AVD.	P	2	GRUPP
			21
BETR.	Oljetrågspackning		NR
	B 20, B 21, B 30		2
			DATUM
			Jan.74

Service meddelande

Ändrad märkning för montering av oljetrågspackning

"Tungan" vänds i riktning mot startmotorns fläns

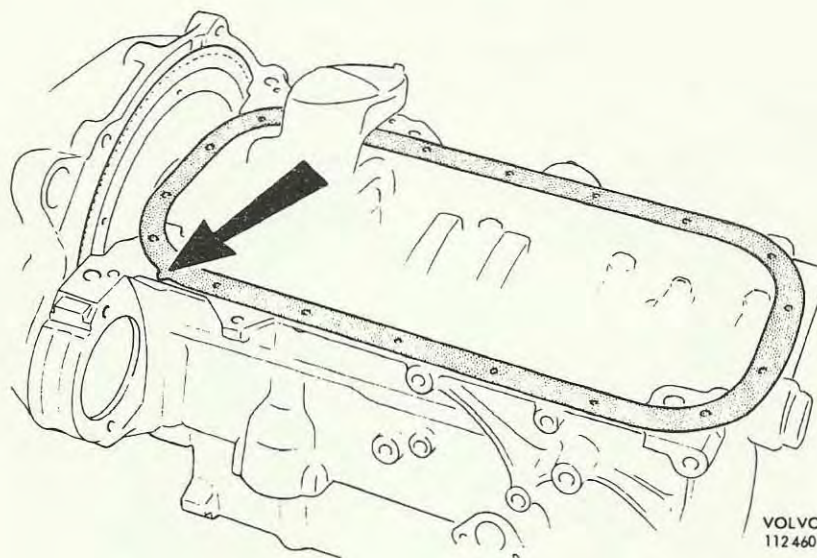
För monteringen av oljetrågspackningen, finns en markering, som visar hur packningen skall vändas.

Packningen har hittills varit försedd med märkningen "BLOCKSIDA". Denna märkning utgår och ersätts med en liten "tunga" på packningen. Denna tunga skall vid monteringen vändas mot flänsen för startmotorn, se bilden.
